PROT. n° P459/4135 sott. 5

OGGETTO: Montalettighe antincendio. Chiarimenti di cui alla lettera circolare n° P157/4135 del 5 febbraio 2008.

Quesito n° 654

OGGETTO: Decreto Ministero dell'Interno 15 settembre 2005. Vano corsa per ascensore o montalettighe antincendio. Quesito.

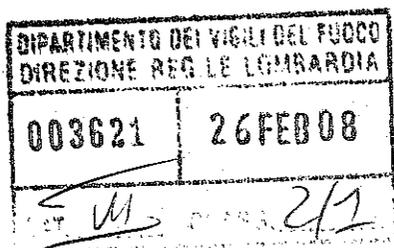
Pertanto, nella rappresentazione grafica riportata a titolo di esempio dal Comando, si ritiene che la posizione del filtro a prova di fumo e dell'area dedicata debbano risultare invertite.

- realizzazione dell'area dedicata di almeno 5 mq all'uscita dell'ascensore (subito a valle della porta di piano);
- realizzazione di filtro a prova di fumo a protezione dell'area dedicata qualora quest'ultima non sia aperta, esterna all'edificio;
- possibilità che dal filtro di cui sopra si possa accedere al vano scala, oltre che all'area dedicata.
